工程指示 / 要求簡箋 ENGINEER INSTRUCTIONS(E.I.)

工程指示編號:	EI- 4405	修改版本:	A
	HK- /		
工程編號:	J 857	工程名稱:	啟德6552
收件人:	Maggie Lor	發件人:	Nero HO
工程項目:	後裝趟門 - 大貨用鐵件	日期:	13/06/2022

內容:
加工圖修改

名稱	鐵巴加工圖	制圖	ZJP	2022-02-09	修改	A		
材料	見圖標示	復核			日期	6.13		
顏色	熱浸鍍鋅	批准			圖號	J857-WF-02

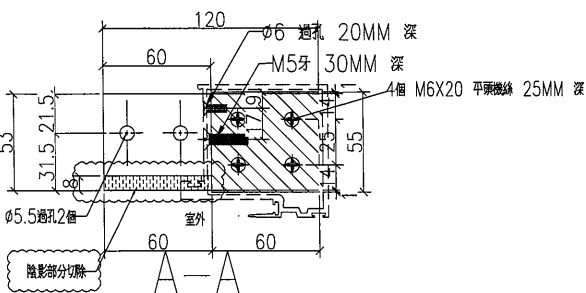
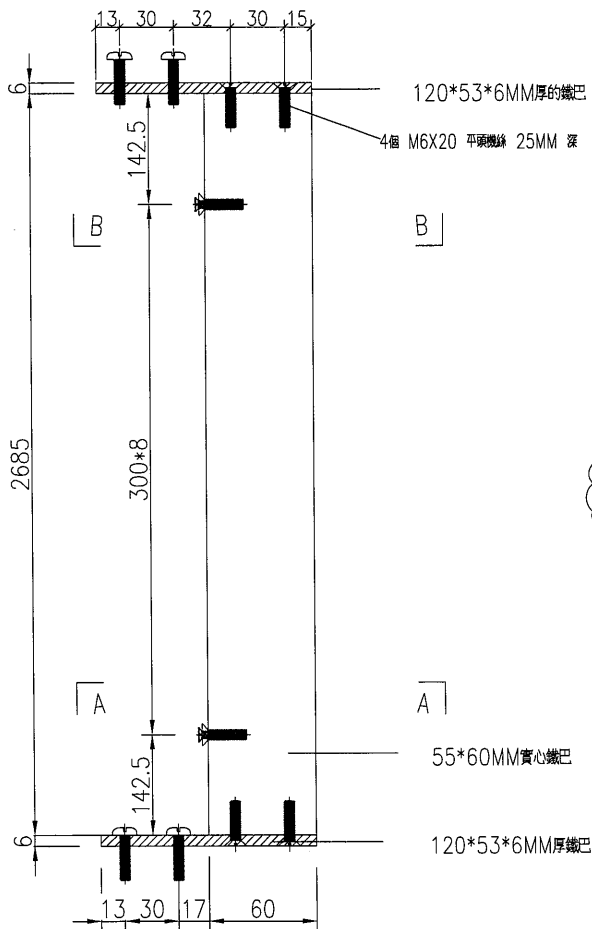
請留意鐵廠一定要用一條相應的這款X86129型材試全部鐵巴能套入後才出貨

E14405的此款鐵巴都要刷

4周都要刷瀝青油

名稱	鐵巴加工圖	制圖	ZJP	2022-02-09	修改	A		
材料	見圖標示	復核			日期	6.13		
顏色	熱浸鍍鋅	批准			圖號	J857-WF-04

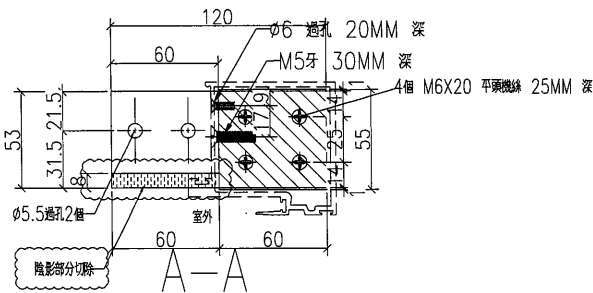
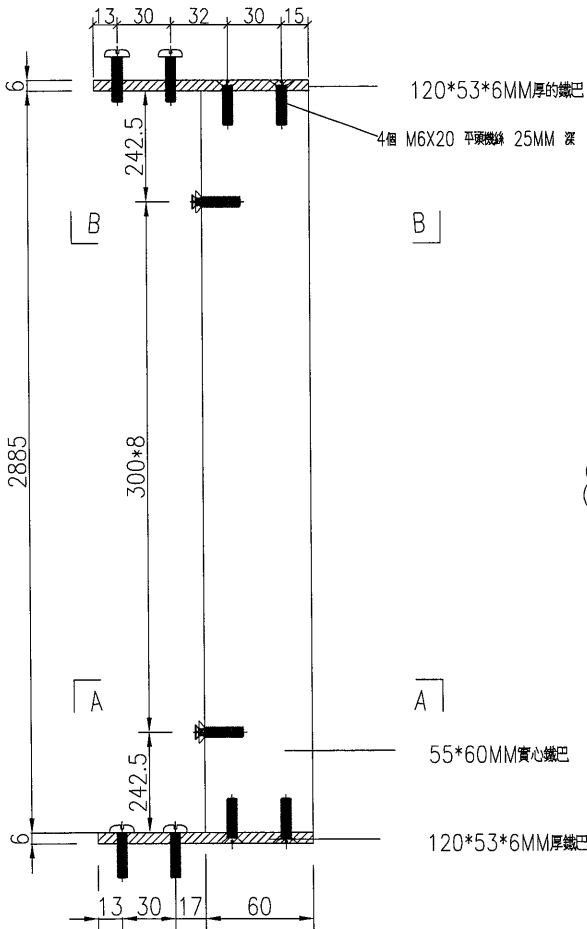
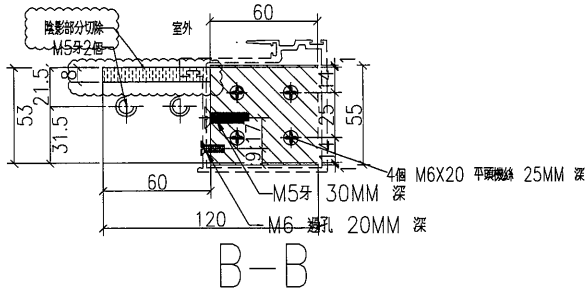
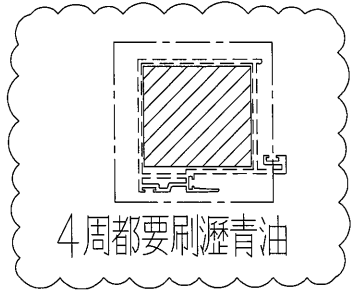
請留意鐵廠一定要用一條相應的這款X86129鋁型材試全部鐵巴能套入後才出貨

E/4405的此款鐵巴都要刷

名稱	鐵巴加工圖	制圖	ZJP	2022-02-09	修改	A		
材料	見圖標示	復核			日期	6.13		
顏色	熱浸鍍鋅	批准			圖號	J857-WF-05

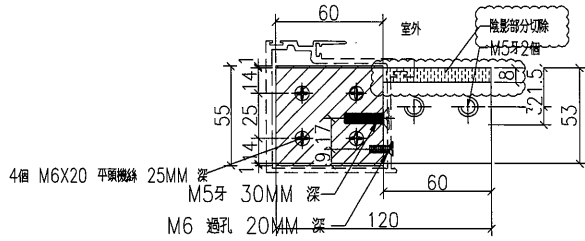
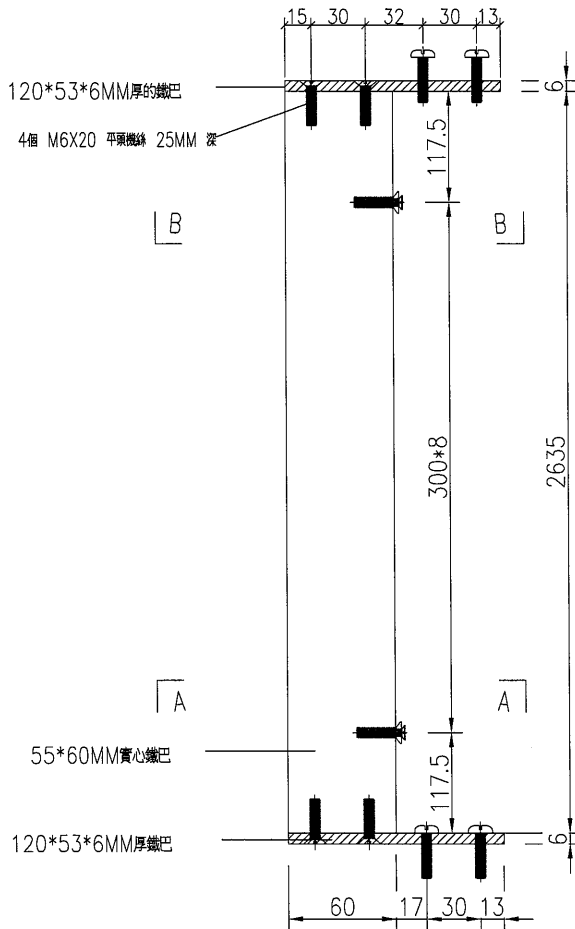
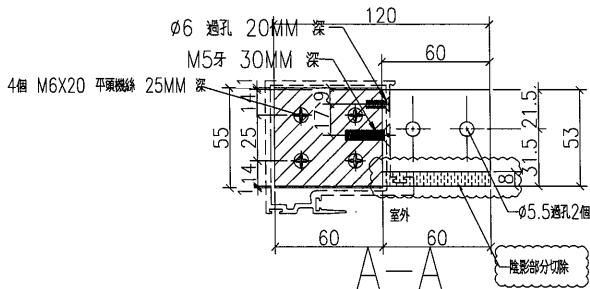
請留意鐵廠一定要用一條相應的這款X86129鋁型材試全部鐵巴能套入後才出貨

E/4405的此款鐵巴都要刷

4周都要刷瀝青油
單件重量：68KG

名稱	鐵巴加工圖	制圖	ZJP	2022-02-09	修改	A		
材料	見圖標示	復核			日期	6.13		
顏色	熱浸鍍鋅	批准			圖號	J857-WF-06

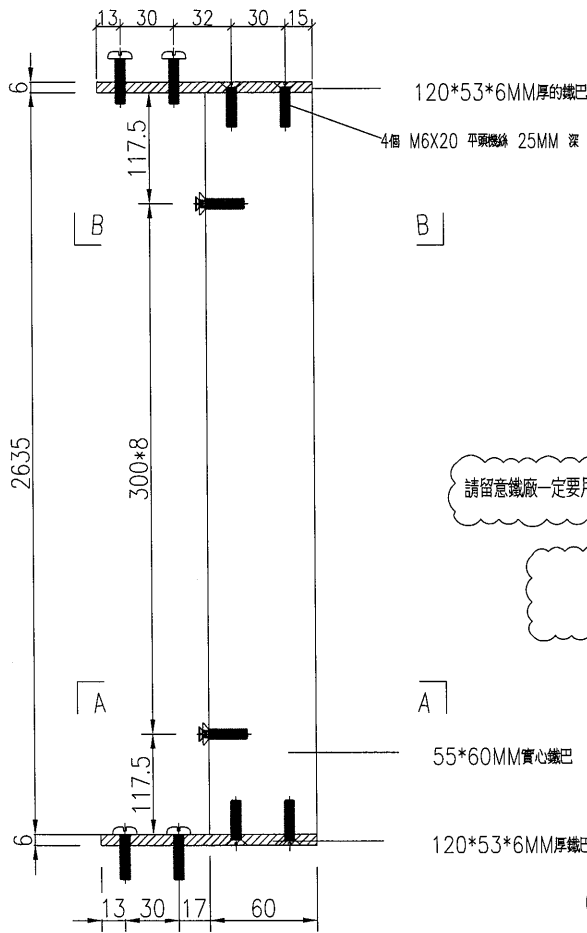
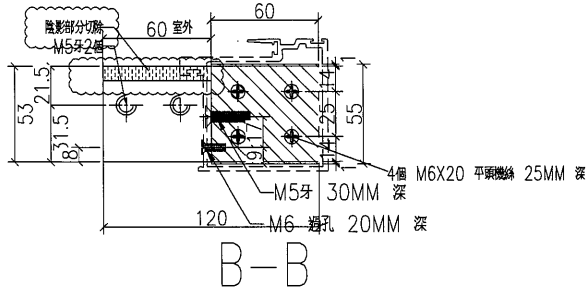
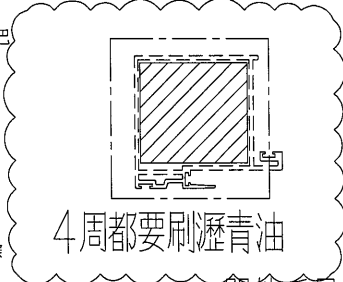
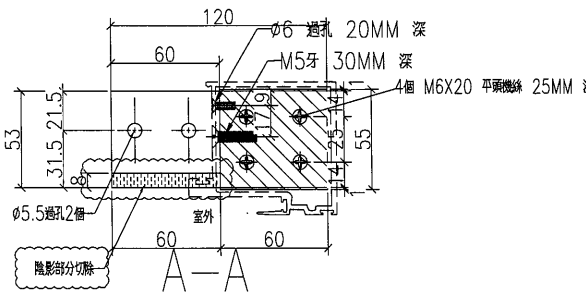
請留意鐵廠一定要用一條相應的這款X86129鋁型材試全部鐵巴能套入後才出貨

E14405的此款鐵巴都要刷

名稱	鐵巴加工圖	制圖	ZJP	2022-02-09	修改	A		
材料	見圖標示	復核			日期	6.13		
顏色	熱浸鍍鋅	批准			圖號	J857-WF-07

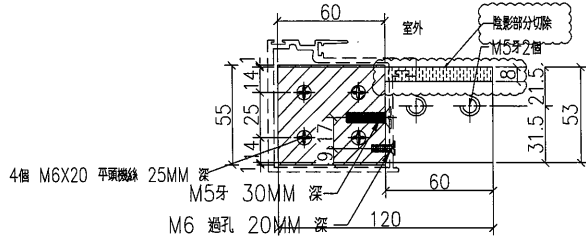
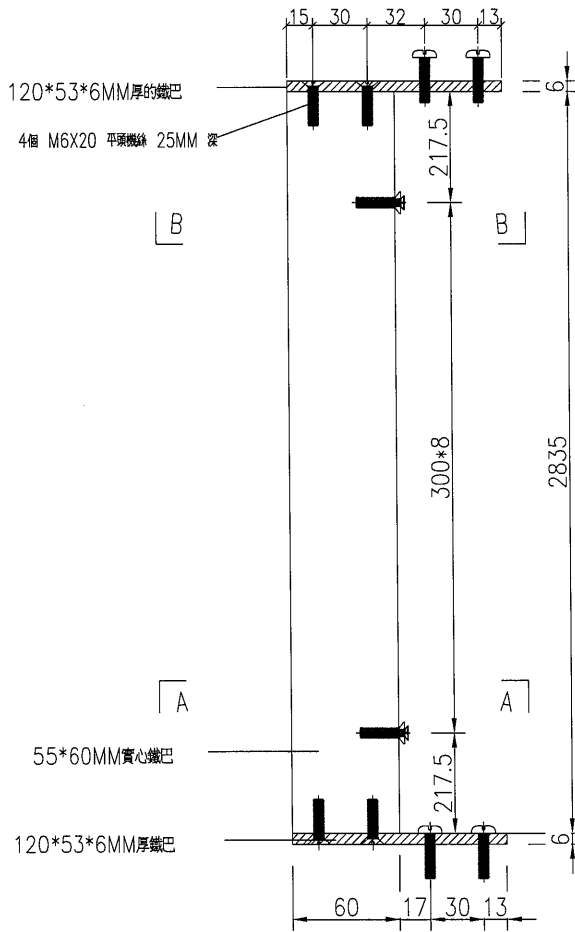
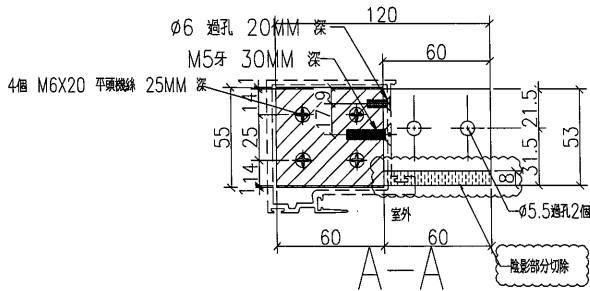
請留意鐵廠一定要用一條相應的這款X86129鋁型材試全部鐵巴能套入後才出貨

E/4405的此款鐵巴都要刷

4周都要刷瀝青油
